第7.4.4.177図 (1) D-1 破碎帯 ボーリング調査結果 (2号炉原子炉建屋とD-1 トレンチの間) コア柱状図 (H24-B14-2孔)

第7.4.4.177図(2) D-1 破碎帯 ボーリング調査結果(2号炉原子炉建屋とD-1 トレンチの間) コア柱状図(H24-B14-2孔)

第7.4.4.183図 (2) D-6 破碎帯 ボーリング調査結果 (1号炉原子炉建屋北方) コア柱状図 (H24-No. B11-2)

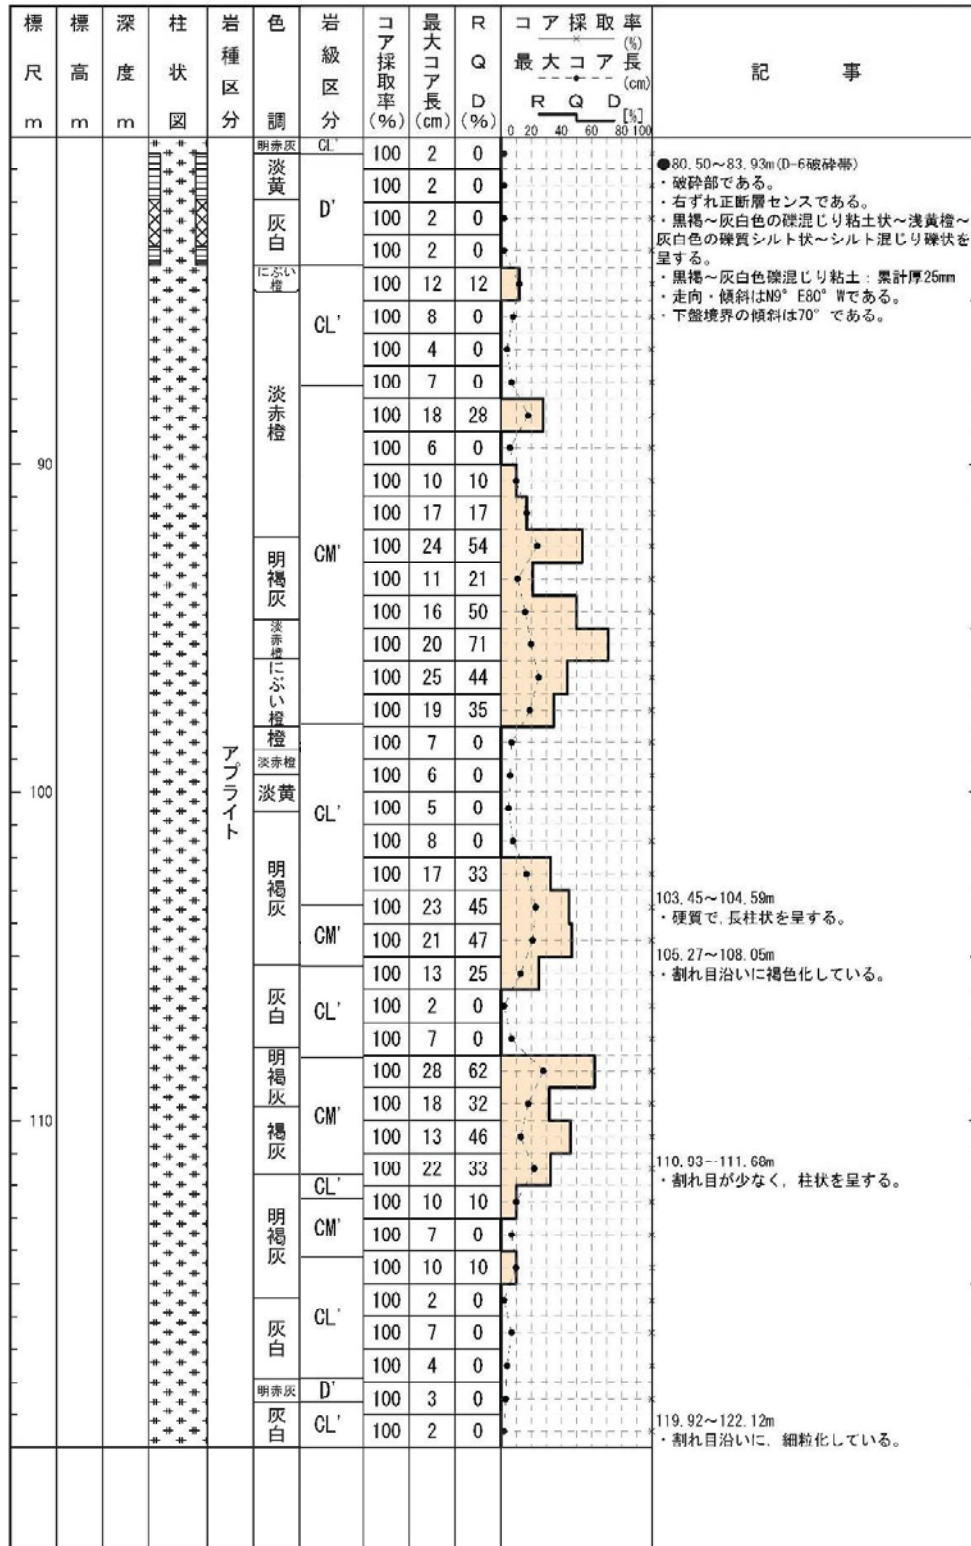
3-118(分類d)①
記事欄の記載変更に伴う変更。(破碎部模様の変更)

第7.4.4.183図 (3) D-6 破碎帯 ボーリング調査結果 (1号炉原子炉建屋北方) コア柱状図 (H24-No. B11-2)

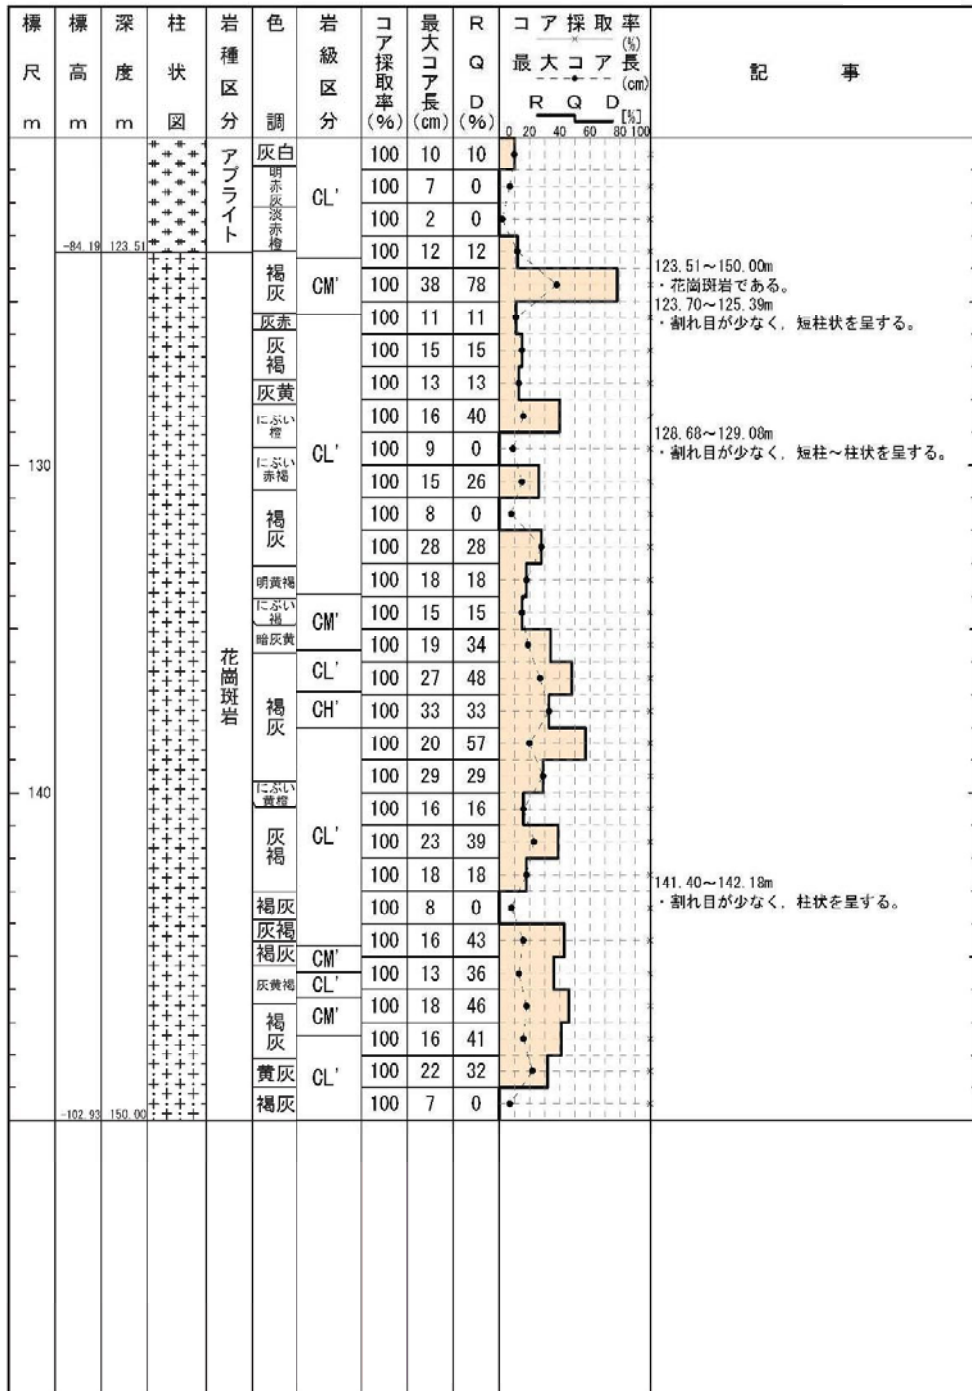
3-119(分類d)①
記事欄の記載変更に伴う変更。(破碎部模様の変更)

第7.4.4.183図 (4) D-6 破碎帯 ボーリング調査結果 (1号炉原子炉建屋北方) コア柱状図 (H24-No. B11-2)

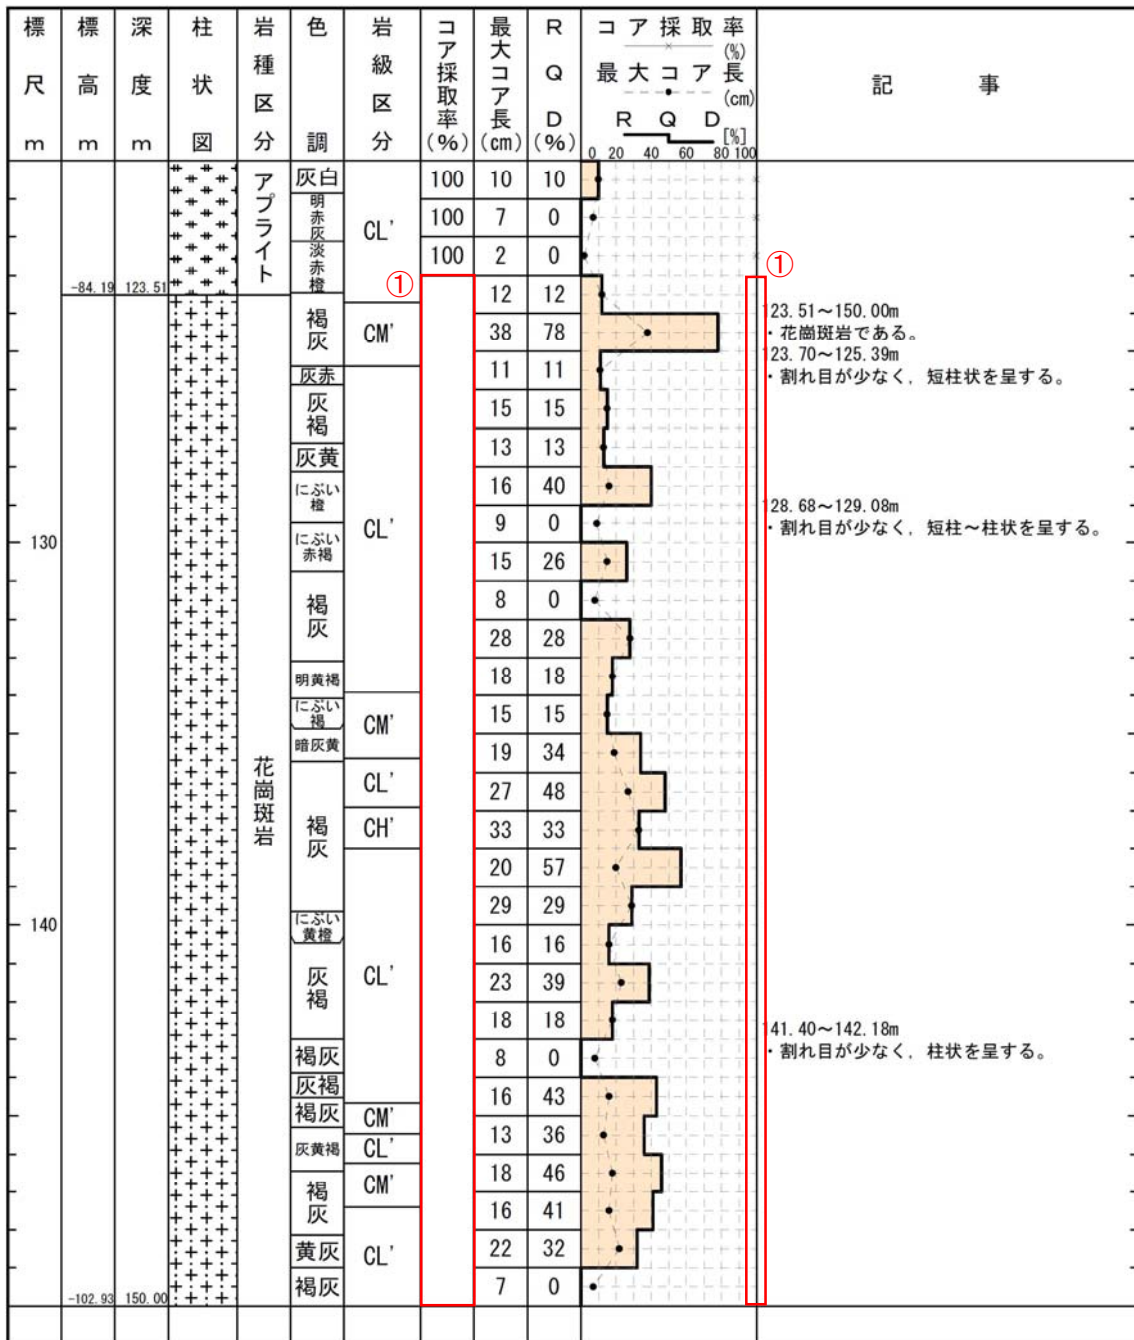
3-120(分類a)①
記載漏れ。

第7.4.4.184図(2) D-6 破砕帯 ボーリング調査結果 (1号炉原子炉建屋北方) コア柱状図(H24-No. B8-22)

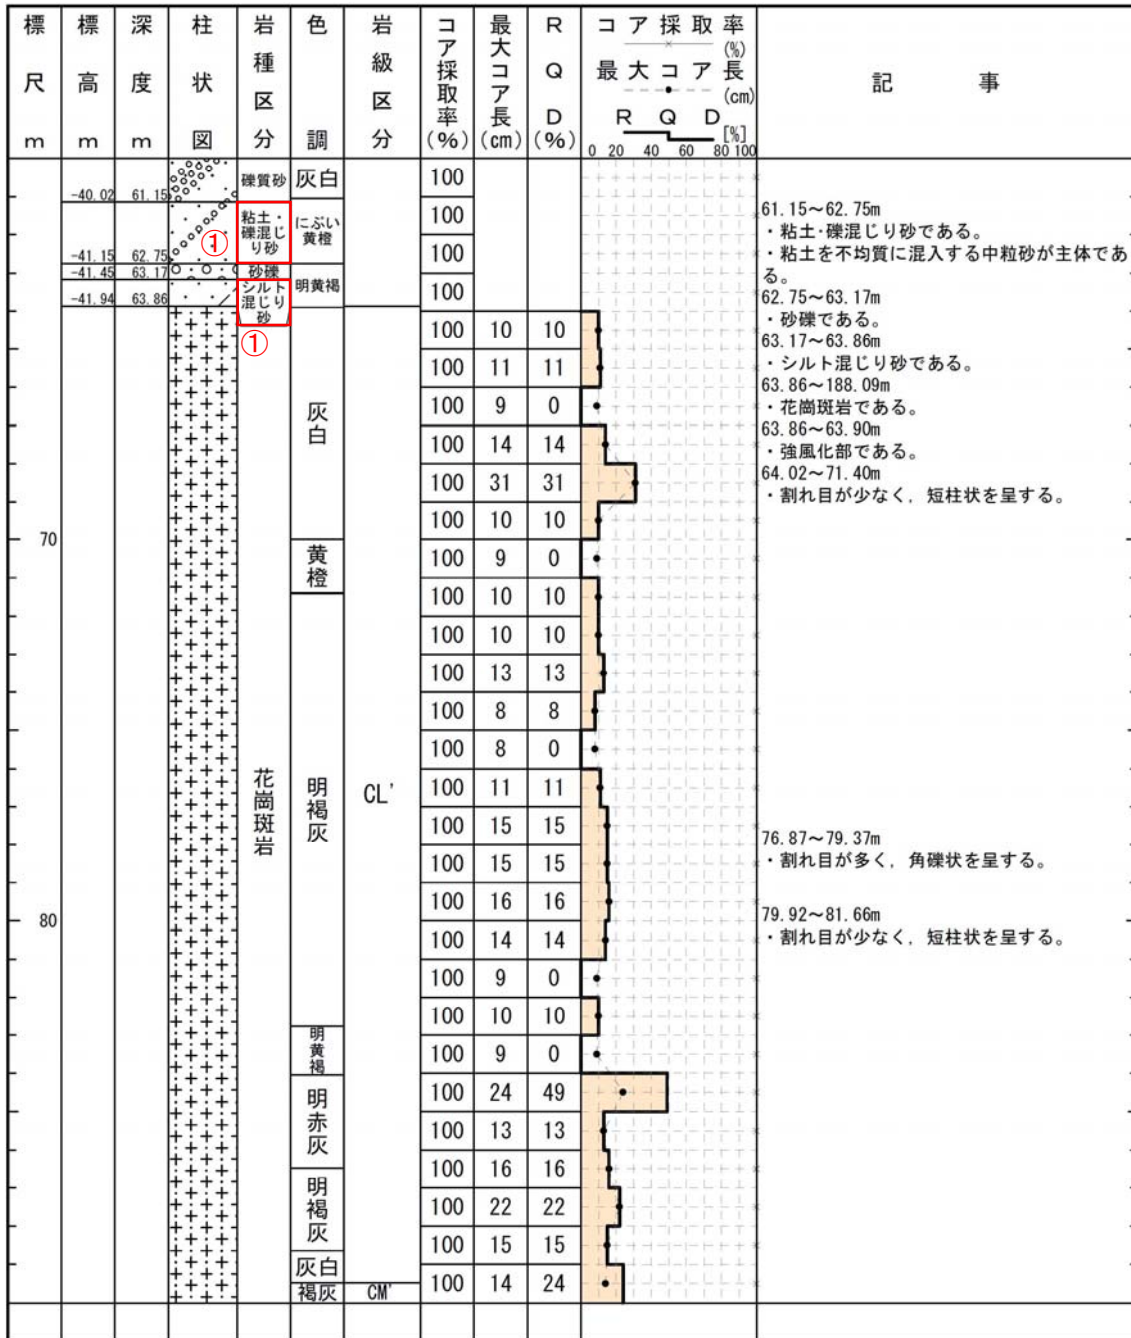
3-129, 3-130(分類c)①
表現を統一したため。
